**Avis délibéré sur le projet d'extension d'une plateforme
logistique de stockage de véhicules – phase 4
à Bussy-Lettrée (51)**

porté par la société MOSOLF France SAS

Nom du pétitionnaire	Société Mosolf France SAS
Commune	Bussy-Lettrée
Département	Marne (51)
Objet de la demande	Permis d'aménager de l'extension de la plateforme logistique MOSOLF – phase 4
Date de saisine de l'Autorité environnementale	30/04/2026

Illustration 2 : schéma de l'aménagement du site – phase n°4

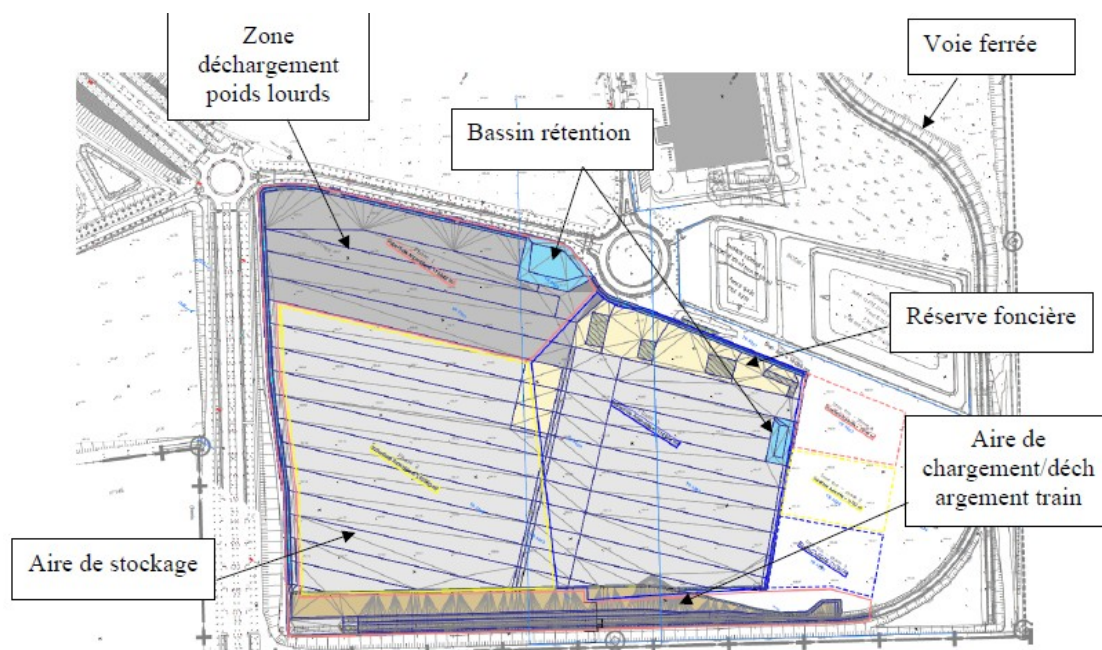
Le projet prévoit la création de 2 voies ferrées et d'un quai de déchargement en limite sud de la zone d'extension de 39 ha. Une note technique jointe en annexe présente les différentes solutions techniques de la mise en place d'un faisceau ferroviaire sur la plateforme MOSOLF.

L'Ae s'interroge sur les conditions et les délais de l'usage du fret ferroviaire, l'étude d'impact indiquant « *en lien avec le Département et la SNCF, mettre en place le transport des véhicules par voie ferroviaire, grâce à une infrastructure existante, en complémentarité avec le transport routier* » sans plus de précision.

L'Ae réitère sa recommandation au pétitionnaire de préciser pourquoi l'utilisation de la voie ferrée n'a pas été initiée dans le cadre du site existant et de sa précédente extension (phase 3). Elle recommande également de préciser les conditions et les délais nécessaires à l'usage du fret ferroviaire dès la première tranche de la phase 4 du projet d'extension de la plateforme logistique et d'évaluer les réductions attendues sur le trafic routier.

Illustration 4: localisation des zones de compensation écologique concernant le Sisymbre couché

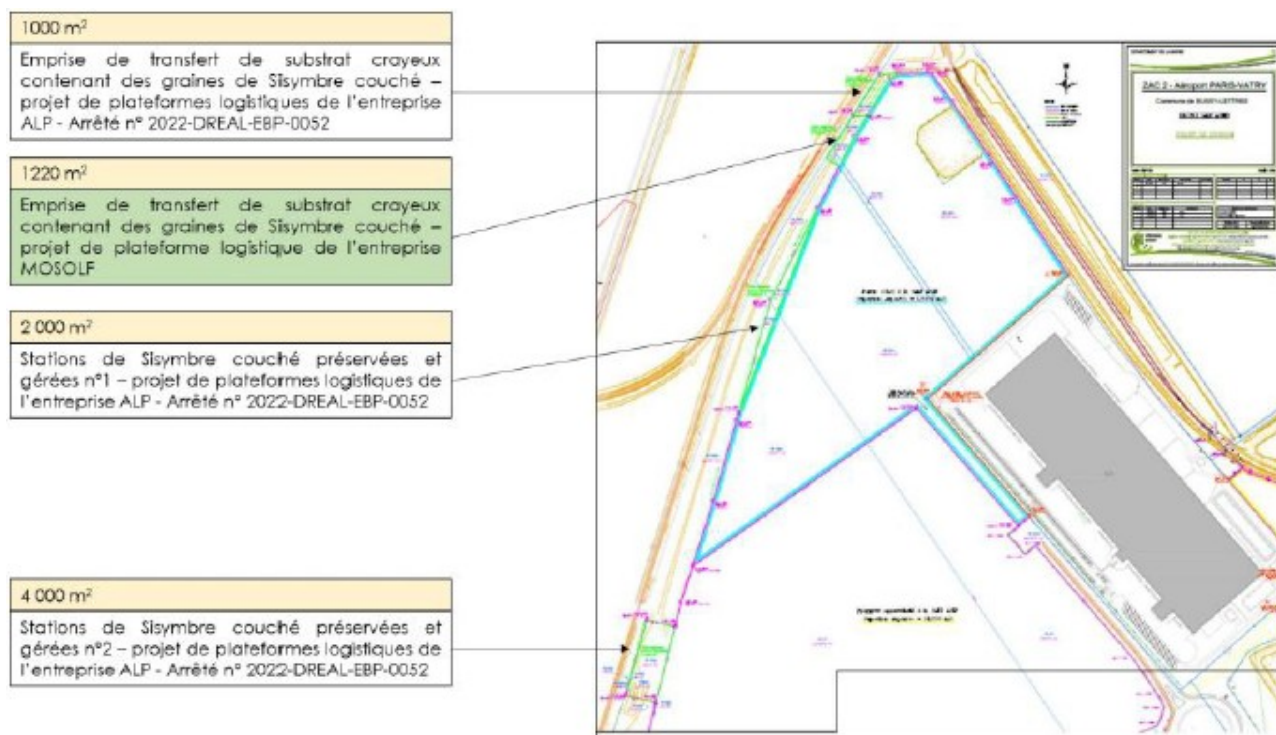
L'Ae recommande au pétitionnaire de privilégier le conventionnement à un organisme compétent sous la conduite d'un écologue afin de garantir le suivi écologique de la mesure compensatoire et proposer des mesures correctrices en cas de non atteinte des objectifs (recolonisation des espèces).

Toutefois, elle rappelle que l'ORE perdure dans le temps même en cas de changement de propriétaire.

Illustration 6: localisation des bassins d'infiltration de la ZAC

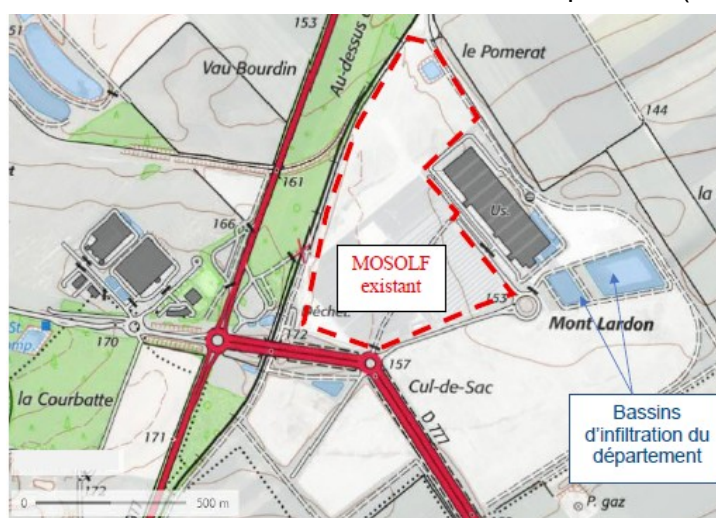
Les 2 bassins d'infiltration gérés par le Département sont précisément localisés (Cf figure n° 6). À ceux-ci s'ajoutent donc les 2 nouveaux bassins à réaliser en phase 4 (Cf figure n° 2).

L'Ae recommande au pétitionnaire de préciser les modalités de surveillance de la qualité de ses rejets, ainsi que les critères fixés pour leur gestion.
